## II.3. DESCRIÇÃO DAS ATIVIDADES

### II.3.1. DESCRIÇÃO GERAL DO PROCESSO DE PERFURAÇÃO

**FIGURA II.3.1.1 – Mapa das áreas de *drift-running* para a locação do Poço Morpho e áreas de pesca artesanal na região.**

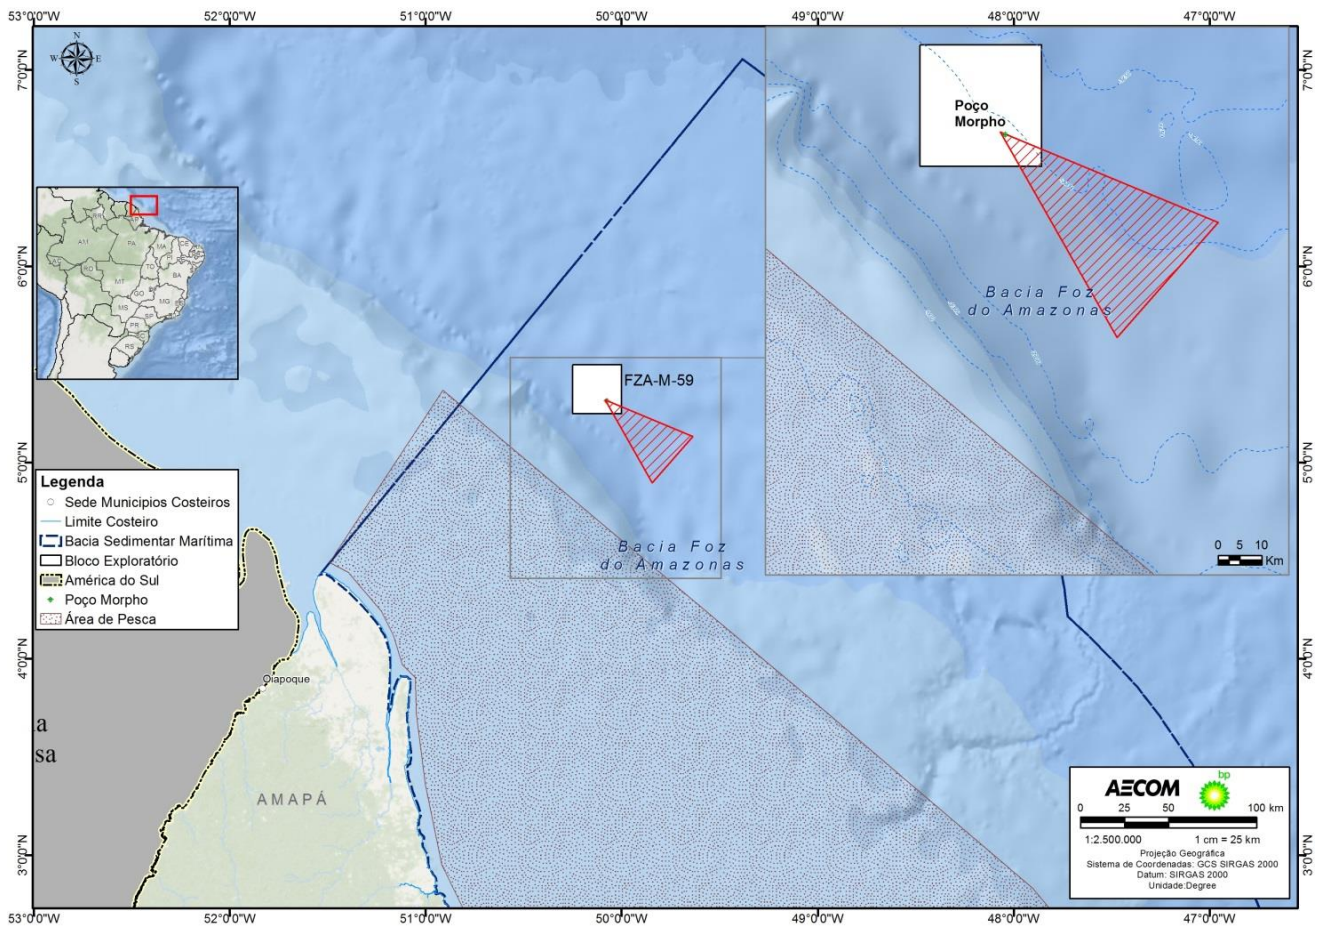
**Solicitação/Questionamento:** “Considerando que outra empresa relatou em uma atividade na margem equatorial que necessitou de um deslocamento contra-corrente e posterior deslocamento para a descida de revestimentos, riser e BOP visando evitar danos nos equipamentos em função das altas correntes, solicita-se um esclarecimento se este procedimento vai ser adotado nesta atividade no Bloco FZA-M-59 e em caso positivo qual será o deslocamento máximo estimado.

**Resposta/Comentário:** A BP informa que o procedimento, conhecido como “*drift-running*”, é previsto na condição de contingencialidade, somente se as condições meteoceanográficas e, em especial, as condições de correntes de superfície (velocidades iguais ou superiores a 3 nós) determinarem essa necessidade.

A operação de *drift-running* consiste em descer o conjunto *riser*-BOP na coluna d’água enquanto a unidade de perfuração se desloca em direção à locação, interferindo e controlando a velocidade relativa da unidade em relação às correntes marinhas. Caso esta operação se faça necessária, a área operacional máxima de navegação, considerando diferentes ângulos e velocidades de correntes, será equivalente a um triângulo de 50km de altura (extensão) por 35 km de base (largura), tendo o seu vértice superior na locação do poço (objetivo). Durante a operação, o BOP será sustentado na coluna d’água em uma faixa de profundidade que varia de 1.000 m a partir da unidade de perfuração até uma distância mínima de 500 m acima do assoalho marinho.

Esse procedimento foi incluído e detalhado na versão consolidada do Item II.3, apresentada na íntegra após este documento de resposta ao parecer (vide página 8/24). Vale ressaltar que para esta operação específica, não são esperados impactos ambientais além daqueles já descritos para o restante da atividade de perfuração. A **Figura II.3.1.1** apresenta a área operacional máxima prevista de deslocamento da sonda durante a operação de *drift-running* para a locação do poço Morpho a ser perfurado pela BP, considerando as áreas de pesca na região. A **Figura II.3.1.2** apresenta a área de *drift-running* para a mesma locação, considerando as áreas de recifes biogênicos, conforme mapeamento em Moura et al. (2016). Verifica-se nessas figuras que não há sobreposição das áreas. No que se refere a possíveis riscos de abalroamento com organismos marinhos, único risco associado a esta operação, vale destacar que: a) essa atividade terá uma duração média de cerca de 4 dias; b) a velocidade de deslocamento da sonda é menor do que 1 (um) nó; c) ocorrerá em área afastada da costa e; d) os riscos de abalroamento com animais marinhos devido à movimentação da sonda já foram considerados na avaliação de impactos apresentada para a atividade.
